## Ufficio d'Ambito Provincia di Bergamo

Prot. n. 3120

Bergamo, 3 agosto 2017

**Oggetto: Verifica di assoggettabilità da VAS della Variante n. 1 del PGT del Comune di Casnigo: contributi e osservazioni**

Figura 1: In verde l'area dell'AG01606001 "Valle Gandino", in viola l'area dell'agglomerato AG01602401 "Bergamo e in azzurro il confine comunale.

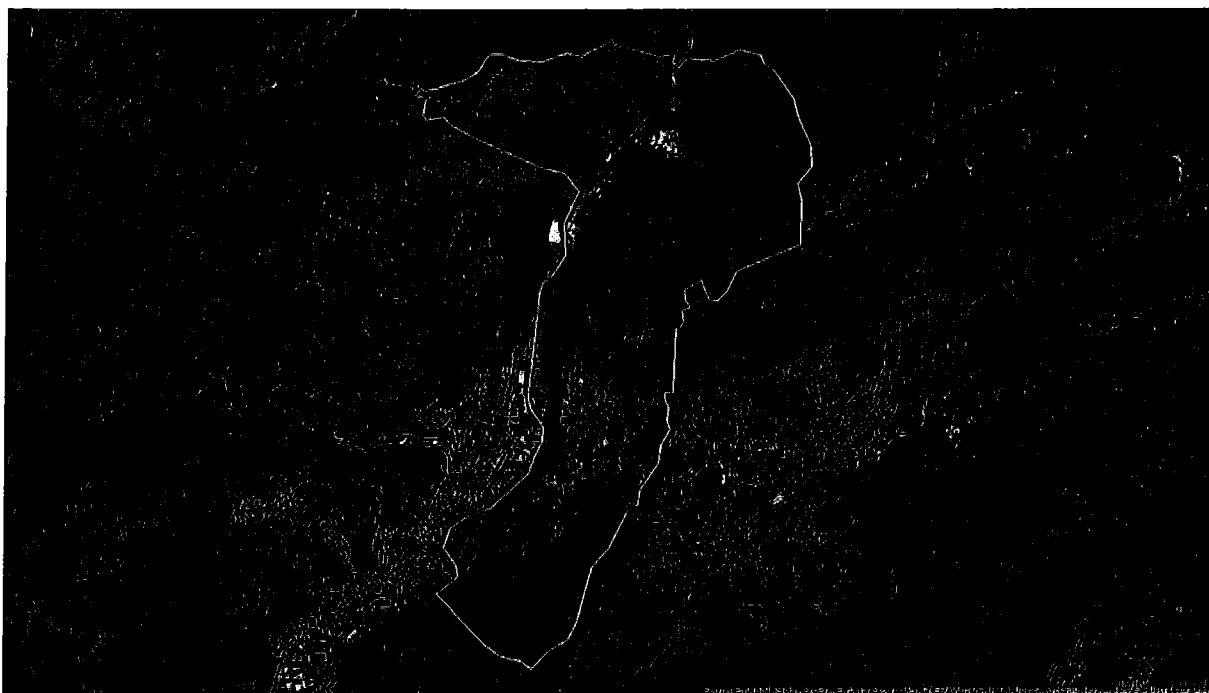
Il centro abitato del Comune di Casnigo ricade all'interno dell'Agglomerato "Valle Gandino" AG01606001 e dell'Agglomerato "Bergamo" AG01620401 come evidenziato in figura 1.

AMBITO A (ricadente all'interno dell'agglomerato)

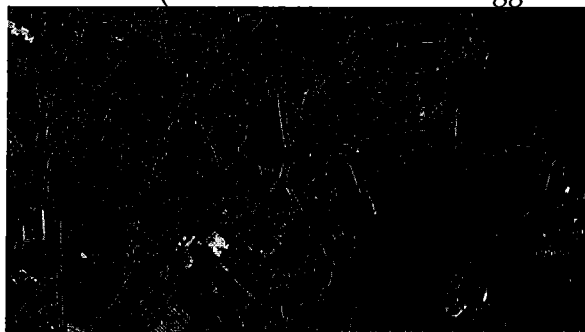
Gli Ambiti di Trasformazione previsti dal DdP sono tre, interessano complessivamente un'area di 47.728 m<sup>2</sup> e non sono ancora stati attuati :

A tal proposito si ricorda che la Direttiva Agglomerati DGR 1086 del 12.12.2013 prevede l'inserimento di un'area all'interno dei confini di un agglomerato solo se in fase di attuazione. In tal caso si provvederà ad aggiornare la cartografia dell'agglomerato Valle Gandino e ad integrare il carico organico in termini di Abitanti Equivalenti derivante dalle aree di espansione.

- le eventuali nuove aree di edificazione poste all'interno dell'agglomerato o confinate con lo stesso dovranno essere collegate alla pubblica fognatura per consentire la raccolta ed il recapito all'impianto di depurazione dei reflui fognari che ne deriveranno;
- le nuove fognature dovranno essere di tipo separato come previsto dall'appendice G delle Norme Tecniche Attuative del PTUA;
- una volta realizzate le nuove espansioni dovranno essere verificate ed eventualmente ridimensionate/adequate le reti e gli sfioratori fognari posti sui tratti a valle delle nuove costruzioni;

Intervento Specifico 1 (interno all'agglomerato) Intervento Specifico 2 (interno all'agglomerato)

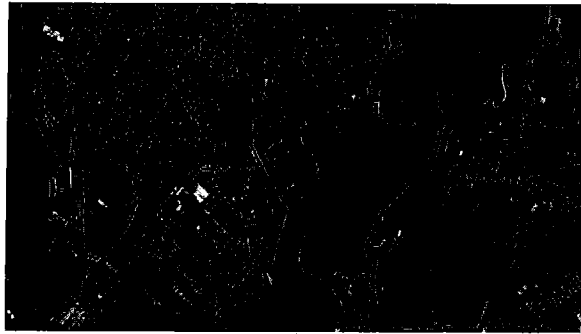
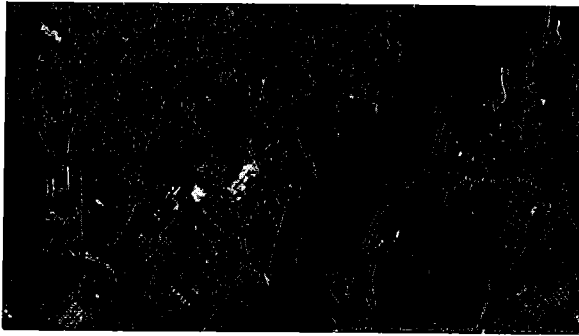
Il PdR individua 6 aree oggetto di interventi specifici da attuarsi tramite Piano attuativo o Permesso di costruire convenzionato:
